SERVICE INFO – INA 0101

Изменение конструкции

натяжных роликов 531 0084 20 и 531 0103 20

Рисунок 1: 531 0084 20 - Предыдущая конструкция (слева) и новая конструкция (справа)

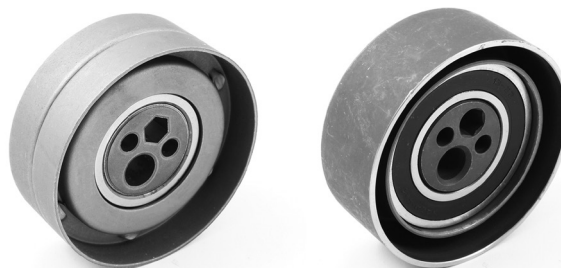
В процессе постоянного совершенствования нашей продукции, натяжные ролики 531 0084 20 и 531 0103 20 были модифицированы.

Эта сервисная информация показывает визуальные особенности предыдущей версии (см. Рисунок 1 и 2, слева) и новой версии (см. Рисунок 1 и 2, справа) натяжного ролика.

Обе версии различаются лишь внешним видом. Обе детали полностью соответствуют технической спецификации и могут быть использованы без оговорок.
